Observaciones sobre estudio de impacto acústico de las obras de demolición de BAM y de construcción del proyecto Bizkeliza Etxea-Mutualia

22 de diciembre de 2020

Asociación vecinal por un Abando Habitable (abandohabitable.org) y AMPA Cervantes IGE Bilbao (igecervantes.org).

Para presentar en los expedientes de demolición 2019-038154 y de construcción 2019-042280.

Figura 1. Plano de gestión de residuos del proyecto de construcción. Modificado del original para indicar situación de la valla perimetral.

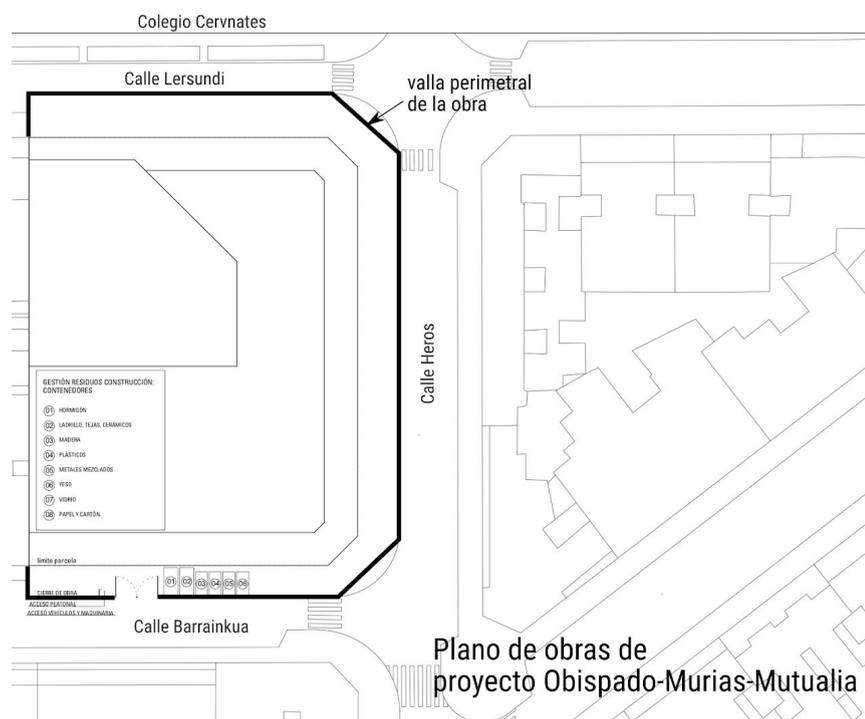
Se indica en el estudio de impacto acústico que en modelizado "se ha considerado que durante la obra existirá un cerramiento de chapa galvanizada ciega de 2 metros de altura en el perímetro de la misma", pero se debe tener en cuenta que el cerramiento se encuentra separado del límite de la parcela a 5 metros como se indica en el plano de las obras que consta en el expediente de construcción, lo cual empeora las condiciones acústicas y obliga a recalcular el impacto del ruido.

En las recomendaciones preventivas y correctoras hacen referencia a *“El desvío de los peatones que puedan circular por las aceras más próxima a la parcela (perímetros norte, este y sur), a aquellas más alejadas en los momentos puntuales en los que la obra vaya a generar mayor nivel de ruido”* (pag 32). Este punto pone de manifiesto que el estudio ha sido realizado sin contar con la ubicación exacta de la valla perimetral el plano de gestión de residuos presentado por el Obispado que muestra cómo las obras ocupan la totalidad de las aceras adyacentes.

Figura 1. La línea horizontal morada (Harvard, 700 ppm) es el límite recomendado de partículas por millón de CO₂ recomendable. La línea azul muestra la concentración de CO₂ si se abre entre clase y clase 5, 10 y 15 minutos¹.

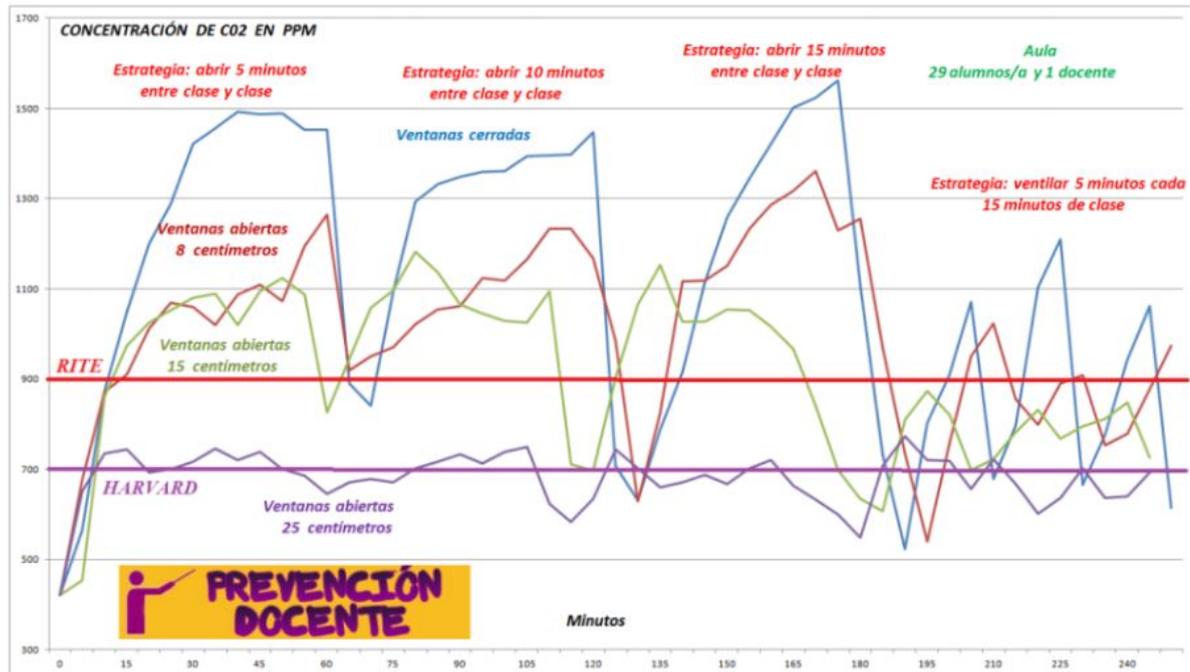
Hay múltiples estudios que demuestran que la ventilación debe ser continua. Citamos ahora el reciente estudio de Javier Pérez Soriano, técnico superior de prevención de riesgos laborales en la especialidad de seguridad en el trabajo. Tras un estudio de los niveles de CO₂ en un aula llegan a la conclusión de que:

“La peor estrategia de todas resultó sin lugar a dudas cerrar ventanas. Aquí se puede ver dos situaciones claramente diferenciadas entre cerrar las ventanas y ventilar al final de la clase 5, 10 o 15 minutos (...). Si se cierra ventanas y se ventila solo al final de la clase se alcanzan valores de pico de 1.500 ppm casi en todos los casos y los valores medios de CO₂ durante la hora están en torno a los 1.100/1.200 ppm. (...) Otro aspecto a indicar es que cerrar las ventanas y ventilar al final de la clase supone que casi la totalidad de la jornada escolar (a excepción de cuando se ventila), estaríamos por encima de los 900 ppm límite máximo para centros educativos indicado por el Reglamento de Instalaciones Térmicas de Edificios (RITE).

- *Cerrar las ventanas por completo puede ser un grave error ya que no nos acercamos ni por asomo a los valores recomendados (en la situación actual generada por la COVID), por la Escuela de Salud Pública de Harvard (700 ppm)¹. (...)*

- *Cerrar las ventanas y solo ventilar al final de cada clase (ya sean 5, 10 o 15 minutos) es un error ya que se alcanzan valores de pico muy elevados, que aunque se recuperen con la apertura de ventanas, tardan prácticamente 15/20 minutos en volver a recuperar dichos valores máximos.*
- *La bajada de concentración de CO2 que se produce al abrir las ventanas como era lógico es proporcional al tiempo que estén abiertas, pero la recuperación de los niveles más altos no guarda tanta proporcionalidad y se adquieren dichos valores en tiempos relativamente parecidos.*
- *Claramente, el secreto está en no dejar subir los niveles de CO2 mucho, por lo que sería recomendable hacer más ventilaciones transcurriendo menos tiempo entre ellas”.*

Figura 2. Incluida en el estudio de impacto acústico para mostrar apantallamiento de maquinaria móvil ¿cómo se solucionará la de maquinaria de grandes dimensiones?

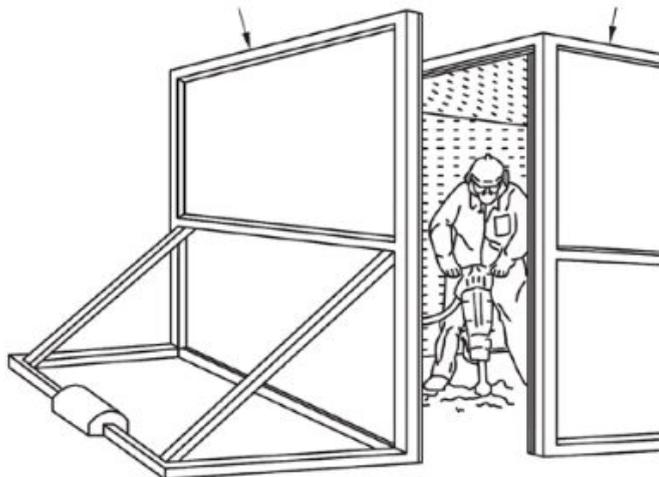
Se plantea el apantallamiento como medida para reducir el ruido y se muestra un gráfico de ejemplo donde un operario utiliza un martillo para perforar el suelo. Lo que no se indica es cómo se realiza un apantallamiento de este tipo para una martillo neumático, una pantalladora o una retroexcavadora de mayores dimensiones.
